Straßen-Neubau im Landschaftspark Kalkberge?

Ablehnung des „Netzelement 4“ durch die Bürgerinitiativen

24.08.2022

Variante 2: Rampe zwischen Gleisen und Pfälzischem Ring

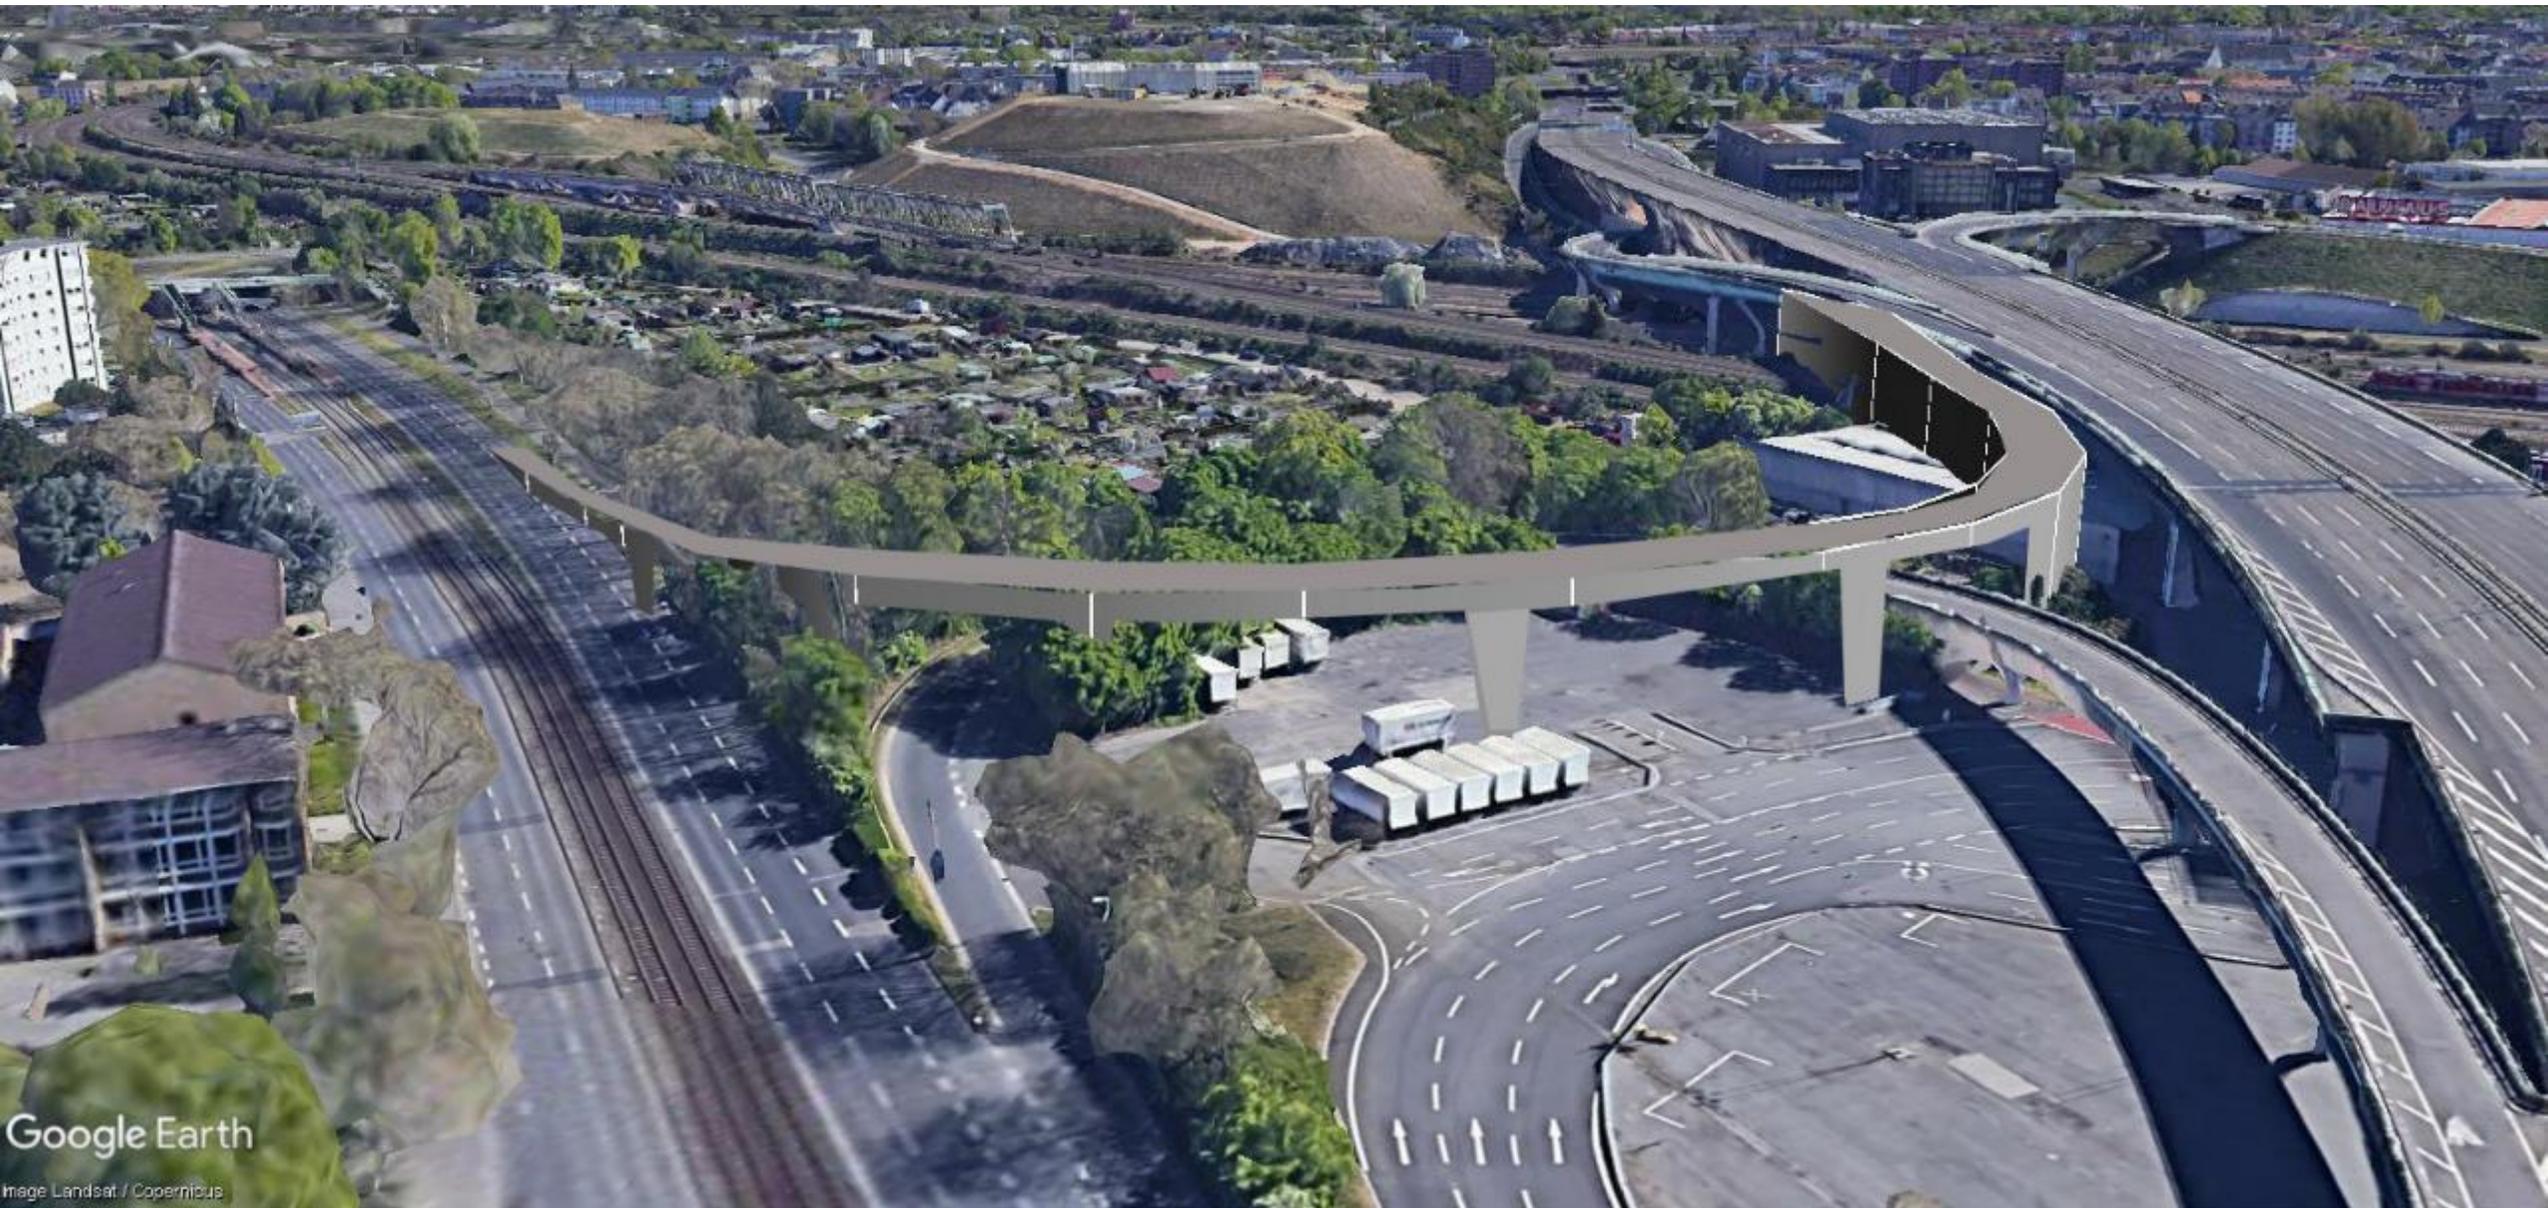
- Abzweigung von der bestehenden Rampe Richtung Pfälzischer Ring
 - führt über Lagergebäude für Hochwasserschutz
 - und über die bestehende Autobahnauffahrt am Messeparkhaus
- Erste Stütze im Bereich nach den DB-Gleisen oder auf Grünstreifen zwischen Gleisen
- Kein Eingriff in die Kleingärten
- Durchfahrtshöhe kann jeweils gewährleistet werden (ggf. zunächst leichte Steigung und am Ende Rampe im Bereich des Pfälzischen Rings)
- Anbindung Messeparkhaus wäre, sofern gewollt, über Wermelskircher Straße möglich (dabei jedoch Entfall des informellen, aber rege genutzten Radwegs entlang der Kleingärten)
- Abwicklung des MIV Richtung Süden über bestehendes „Kleeblatt“
